Anregung

Gemäß der *AUSLOBUNG ZUM WETTBEWERB „Pina Bausch Zentrum“ GEMÄSS DER RICHTLINIE FÜR PLANUNGSWETTBEWERBE (RPW 2013)* wird wahlweise vorab eingerichtet:

Siegerentwürfe

1. Diller Scofidio+ Renfro LLC, New York (Nr 2007)

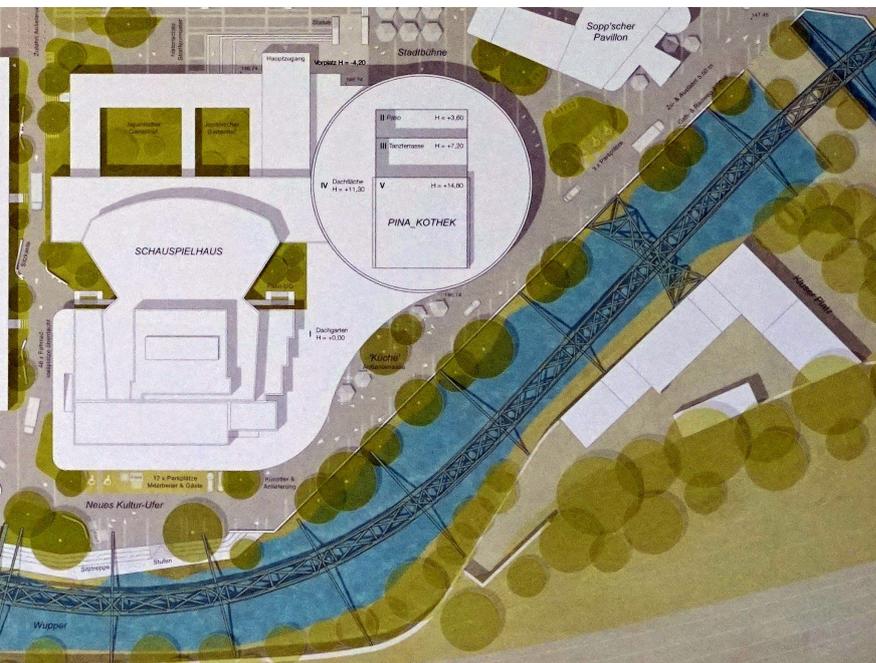
Der Siegerentwurf sieht eine Bebauung bis zum Wupperufer vor. Eine Straße an dieser Stelle würde unweigerlich das hochgelobte architektonische Konzept zerstören, vgl. Foto rechts (*Diller Scofidio+ Renfro LLC, New York*).
